## **SAKSFRAMLEGG**

### **Gnr. 167/72 Reguleringsplan Haglebutunet - sluttbehandling**

Utsnitt fra illustrasjonsplan etter endring:

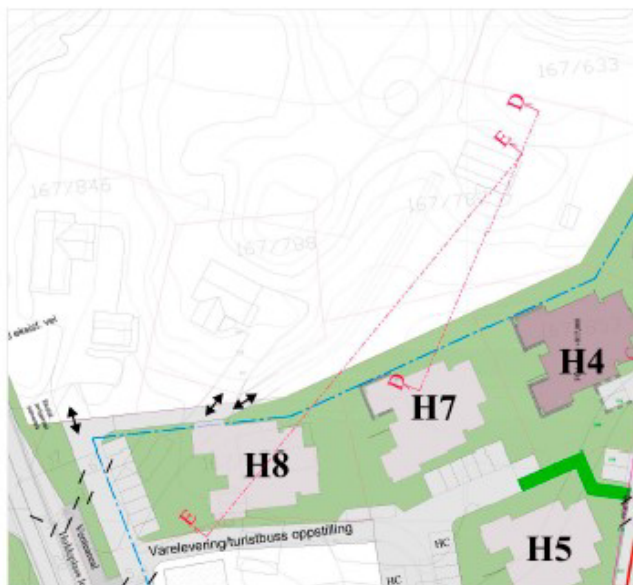
Han eier Gnr. 167/595. Han mener deres hytte er den som blir mest berørt av ny plan, og at denne fortettingen blir vel stor i forhold til de reglene som gjelder i dagens plan. Han mener at bygning på BS4 fortsatt vil bli dominerende om den plasseres 8 meter fra deres hytte siden den kan være 8,3 meter høy og ønsker at den trekkes lenger unna dem og bygges lavere.

Det er gjort endringer i plankartet ved at stien er trukket lenger unna deres hytte slik de ber om. Bestemmelsene på området der H15 ligger er også endret slik at det nå kan bygges lavere og med 2 boenheter og ikke 4. Administrasjonen mener at endringene vil være positive for Holthe, og at dette er en god løsning. Forslaget om grensejustering sees på som privatrettslig. Bekken blir en del av utomhusplanen.

Terrengsnitt 1:500(A1) / 1:1000 (A3)

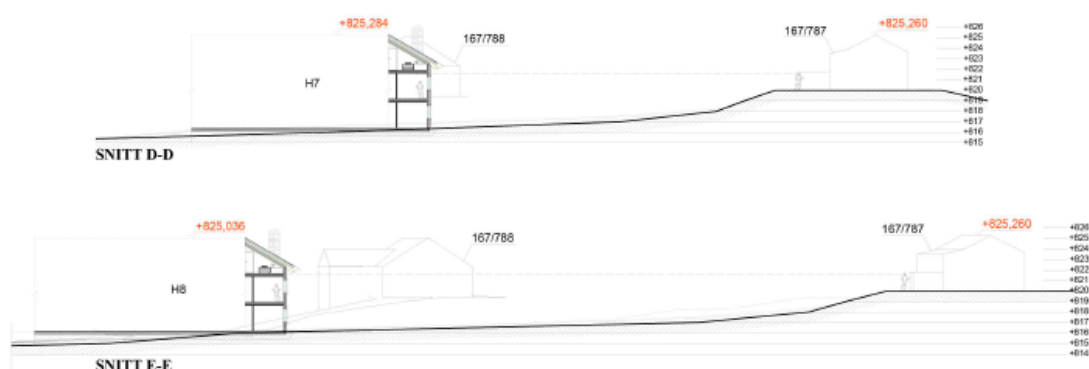
skriver videre at øyehøyde/horisonal sikhøyde fra terrassen på Gnr. 167/787 vil treffe H7 og H8 like under takrenna ved planlagt bygg i 2,5 etasjer (se prikket linje på snitt under DD og EE).

Det er som forslagstiller skriver ganske god avstand mellom deres hytte og foreslått bygg H7 og H8. Siden dette området er avsatt til sentrumsformål i kommuneplanen må en forvente at det bygges med høy utnyttelse her. I og med at avstanden mellom bygga er såpass stor tror vi nok at solforholdene vil endre seg lite største delen av året da det ikke kommer bygg vest for dem.

Fig. 531  
Definisjon av mål for parkeringsplasser

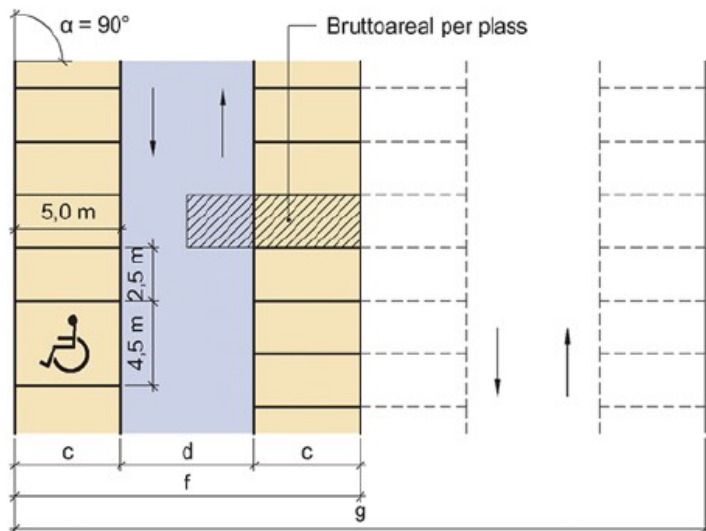
- Parkeringsplassene må ligge i nærheten av der de bor. Planlagt parkeringsplasser må derfor revurderes for å unngå flytting av biler, unngå trafikkbelastning og øke sikkerheten for gående/barn.

Når det gjelder parkeringsplassers størrelse skriver de at de har brukt Bygg forsk 312.130 som er en veileder som blir brukt over hele landet. Der står det at i parkeringsplasser og garasjeanlegg er standard størrelse 2,5 x 5,0 meter og HC-plasser 4,5 x 5,0 meter, manøverareal mellom p-rekker 6,3 meter. De skriver videre at 18 m<sup>2</sup> som er nevnt i nabomerknad er hentet fra «Grad av utnyttning, Beregnings og måleregler» i forbindelse med BYA-vurderinger. Parkeringsareal går inn i beregningsgrunnlaget for grad av utnyttning og 18 m<sup>2</sup> bør reserveres når parkeringen dekkes av overflateparkering. Andel av disse 18 m<sup>2</sup> er manøverareal, vist i illustrasjon under.

Ved utregning av BYA for området er det regnet 126 p-plasser a 18 kvm. Parkeringsplassen må opparbeides ihht til illustrasjonsplanen/utomhusplanen som skal innsendes ved søknad om tillatelse til tiltak.
